施設名	園部川
提案区分	安心・安全整備
提案箇所	南丹市園部町竹井(辻田左岸側)
提案内容	護岸修繕
現在の状況	張ブロックの間詰めコンクリート部が崩落し、連結部分が見える状態。左右岸とも同様の状況となっている。

現況写真

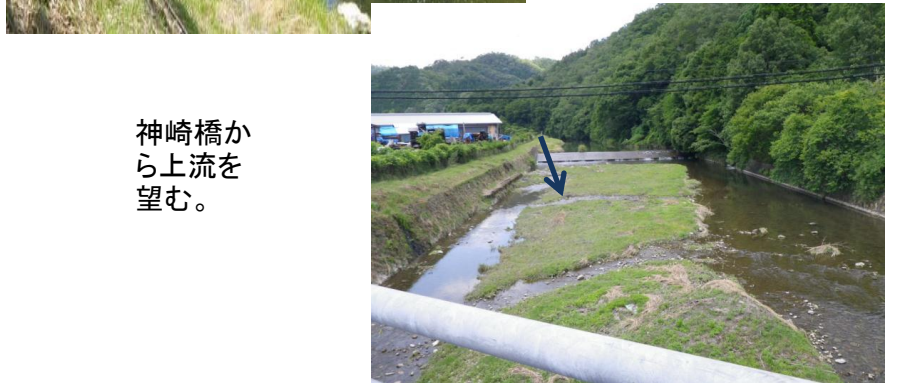
施設名	園部川
提案区分	安心・安全整備
提案箇所	南丹市園部町竹井(篠田橋~下流約300m 右岸側)
提案内容	土砂浚渫
現在の状況	提案箇所上流部で土砂堆積が見られるが、十字ブロックの上は治水問題がある程度ではない。

上流部の土砂堆積

十字ブロックの上は堆積はない

実施① (上流部の堆積区間において実施)

位置図

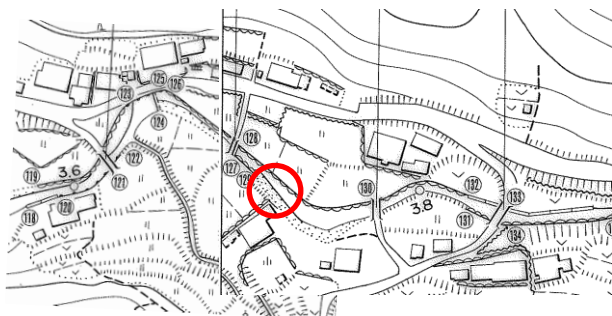
施設名	中世木川
提案区分	安心・安全整備
提案箇所	南丹市日吉町中世木高岸(起点下流約300m左岸側、延長約50m)
提案内容	護岸改修及び土砂浚渫
現在の状況	天然河岸が浸食され、里道が一部崩壊している。

実施しない(河川管理者として危険な状況ではなく、里道管理者とも調整に時間を要するため)

現況写真

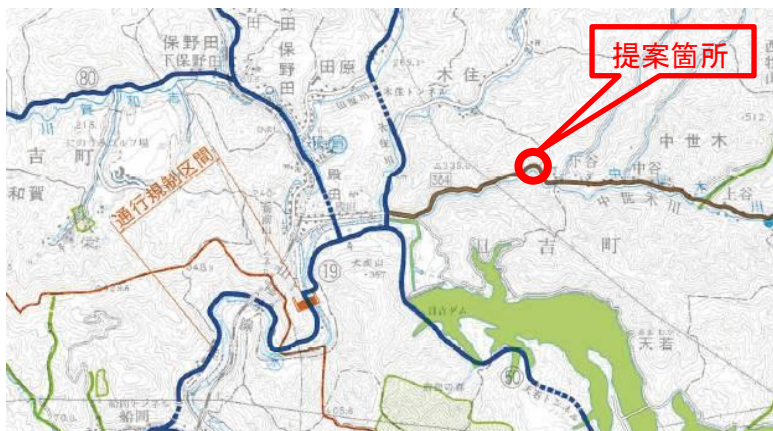
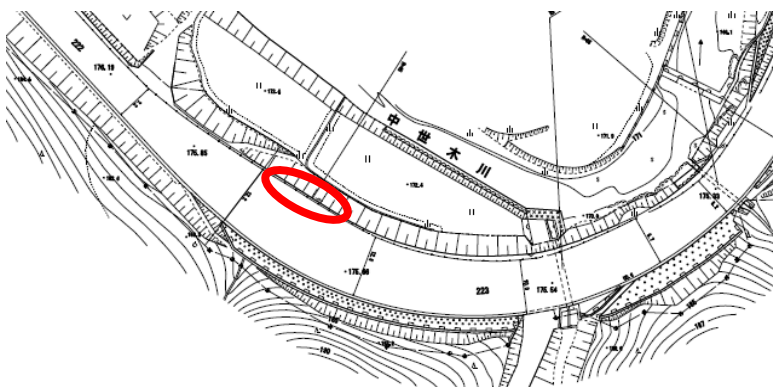
施設名	中地日吉線
提案区分	安心・安全整備
提案箇所	南丹市日吉町中世木
提案内容	擁壁の設置
現在の状況	広い路肩であるが決壊しており修繕が必要。

実施②

現況写真

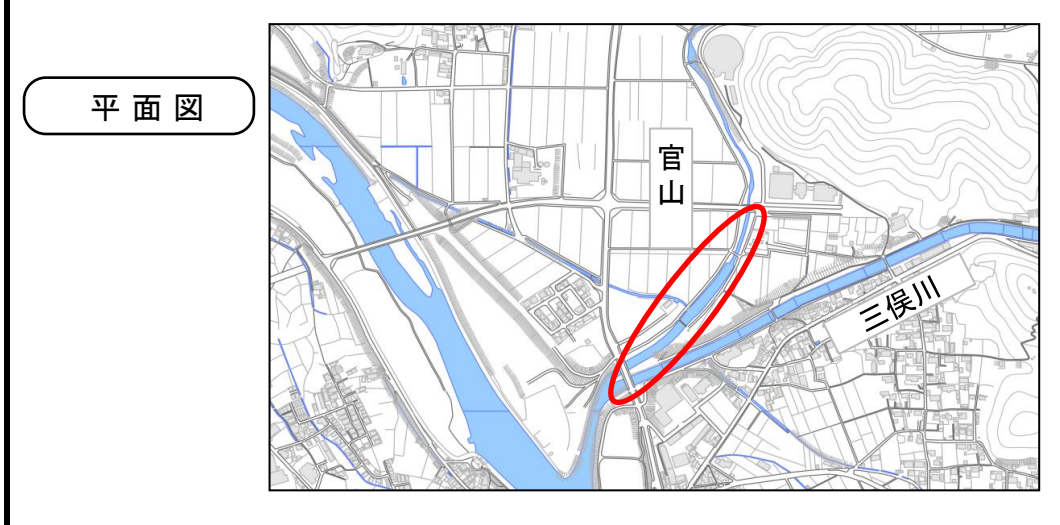
施設名	官山川
提案区分	安心・安全整備
提案箇所	南丹市八木町西田（住吉大橋上流右岸管理用道路～圃場）
提案内容	護岸改修及び堤防舗装
現在の状況	護岸に草が繁茂し低木も生長している。

実施しない（河川管理上支障がないため）

現況写真

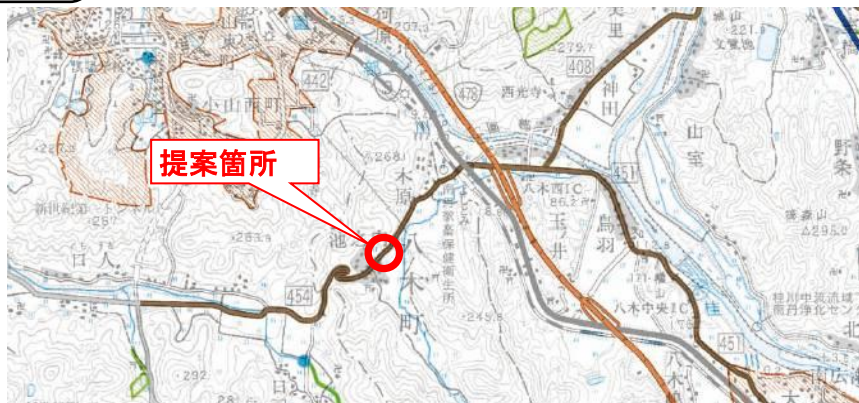
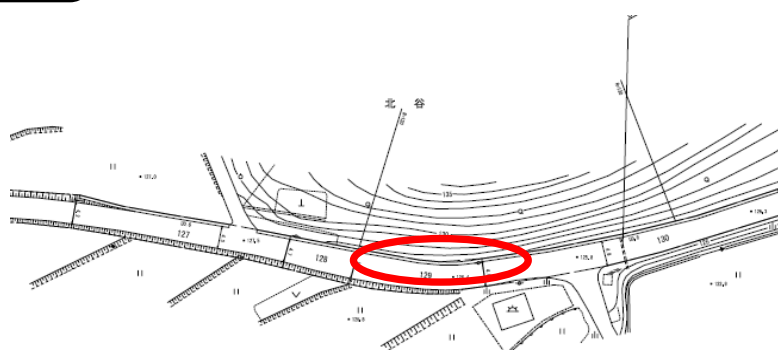
施設名	竹井室河原線
提案区分	安心・安全整備
提案箇所	南丹市八木町池ノ内
提案内容	道路拡幅
現在の状況	幅員狭小でカーブの見通しも悪く危険である

実施しない（複数年を要する大規模な改修工事であるため）

現況写真

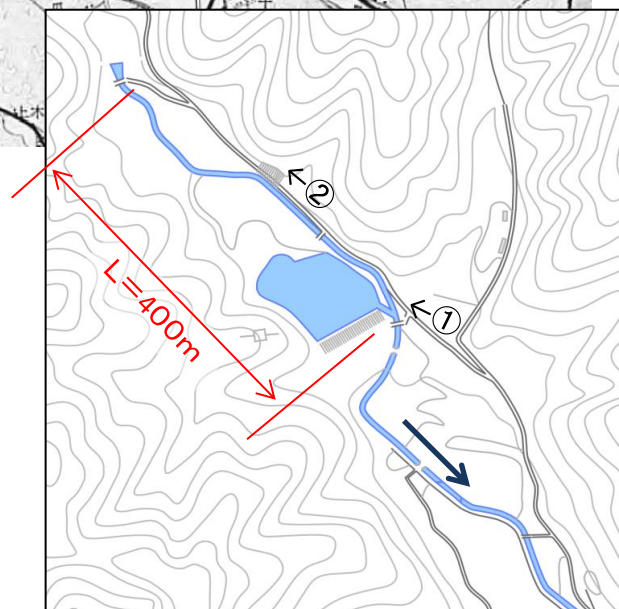
施設名	横尾川(砂防)
提案区分	安心・安全整備
提案箇所	園部町船岡横尾川(横尾池上流域)
提案内容	雑木の伐採及び土砂浚渫
現在の状況	河床に草が生い茂っており、一部樹木が生えている。 土砂の堆積具合は低い。

実施① (土砂浚渫については、堆積量が多い箇所のみ実施)
